島根原子力発電所 2 号炉 地震による損傷の防止 (コメント回答)

[基礎スラブの応力解析モデルへの弾塑性解析の適用について]

令和 2 年 3 月
中国電力株式会社

審査会合における指摘事項に対する回答【No.31】

原子炉建物に要求される機能（J E A G 4 6 0 1 - 1987より引用，加筆）

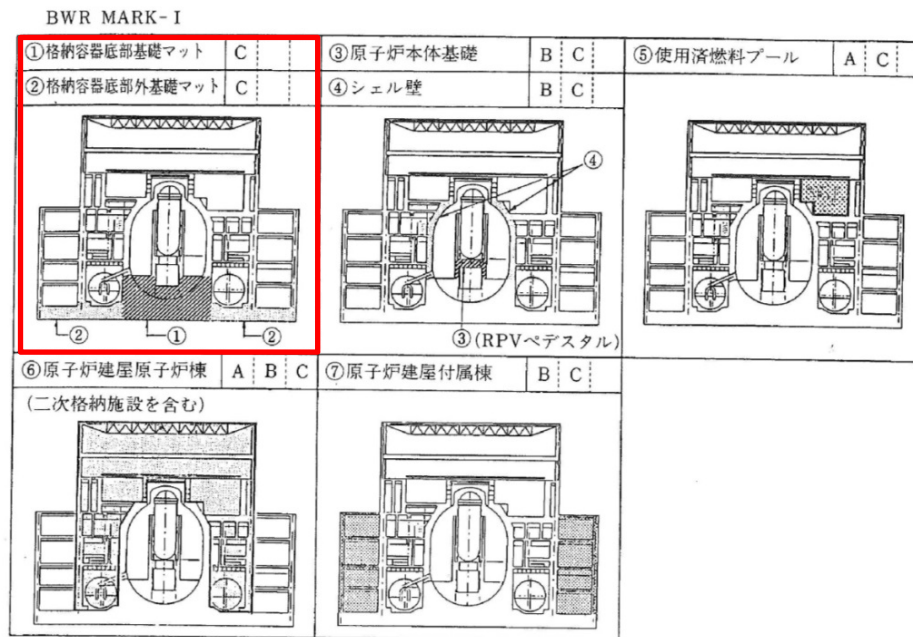
○原子炉建物の基礎スラブに対するS dの扱いについては、新旧の重要度分類や荷重組合せの考え方を含めて耐震設計の基本方針の中で説明すること。

既工認時において原子炉建物は原子炉棟を含む建物全体の耐震重要度分類をAクラス（S2機能維持）として設計しており、基礎スラブについては基準地震動S2及び基準地震動S1に対する荷重組合せによる耐震評価を実施していた。

一方、今回工認において、耐震重要度分類は、各施設の安全機能が喪失した場合の影響の相対的な程度（耐震重要度）に応じて分類することとされている。BWR MARK-Iである島根2号炉原子炉建物の基礎スラブについては、J E A G 4 6 0 1 - 1987において、下図に示すように、「格納容器底部基礎マット」及び「格納容器底部外基礎マット」は耐漏洩機能は求められておらず、支持機能のみが要求されている。従って、原子炉建物の基礎スラブはSクラス設備ではなく、Sクラス設備の間接支持構造物として分類される。以上を踏まえ、今回工認における原子炉建物の基礎スラブの評価においては、基準地震動Ssに対する評価を実施する。

ただし、既工認時にAクラスとして設計していること及び二次格納施設バウンダリである原子炉棟との連続性を踏まえ、詳細設計段階において弾性設計用地震動Sdに対する荷重組合せについて影響を確認することとする。なお、解析は弾性解析とし、基準地震動Ssの評価に用いる今回工認モデルにより実施する。
